## Abwägung zu den insgesamt vorgebrachten Stellungnahmen

Datum	Seite
<b>1</b>	<b>Öffentliche Auslegung gemäß § 3 Abs. 2 BauGB vom 06.11. bis 06.12.2017</b> Aus Gründen des Datenschutzes werden keine Namen genannt.

1.1	Firma	25.01.2018	2
<b>2</b>	<b>Beteiligung der Behörden und sonstigen Träger öffentlicher Belange gemäß § 4 Abs. 2 BauGB vom 06.11. bis 06.12.2017</b>		
	<u>Stellungnahmen ohne planungsrelevante Hinweise:</u>

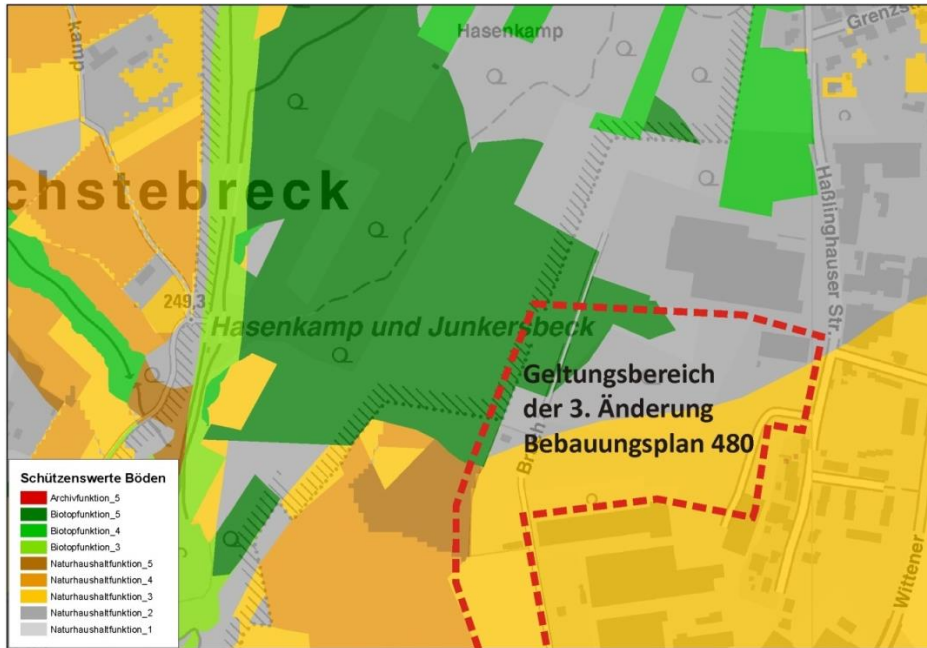
Bodenschutz: Der geologische Dienst weist darauf hin, dass nach der „Karte der schutzwürdigen Biotope“ des geologischen Dienstes NRW durch die Planung teilweise ein Eingriff in schutzwürdige Böden entstehe. Aus Bodenschutzsicht seien nach den gesetzlichen Vorgaben (z. B. Bundes-Bodenschutzgesetz, § 1 Landesbodenschutzgesetz, § 7 und § 15 Bundesnaturschutzgesetz) die vorliegenden Böden als Wert- und Funktionselemente besonderer Bedeutung zu bewerten. Eine bodenfunktionsbezogene Kompensation für den Verlust dieser Böden sei anzustreben.

Bodenschutz: Der nachfolgende Ausschnitt aus der Bodenfunktionskarte zeigt die Flächen des Änderungsbereiches sowie die Umgebung.

Anhand der Karte wird deutlich, dass grüne Flächen mit der Biotopfunktion 5 ■ nur im geringen Umfang im Geltungsbereich der 3. Änderung des Bebauungsplanes liegen und im südlichen Änderungsraum im wesentlichen Flächen mit der Naturhaushaltfunktion 3 liegen. Durch die Rücknahme der baulichen Nutzung insbesondere westlich der Straße Bruch und auch teilweise östlich werden Böden mit Biotopfunktion 5 baulich nicht mehr in Anspruch genommen, sondern werden in Ihrer Nutzung erhalten. Westlich des Weges Bruch verbleiben die Hundeplätze und die Landwirtschaftliche Nutzung. Östlich befindet sich der schützenswerte Boden im Bereich der gemäß § 9 Abs. 1 Nr. 20 BauGB gesicherten Fläche.

Durch die waldbaulichen Maßnahmen insbesondere die Umwandlung von Fichten- in Laubwald wird der Boden auf diesen Flächen verbessert, da die Versauerung durch die Nadelstreu dauerhaft entfällt.
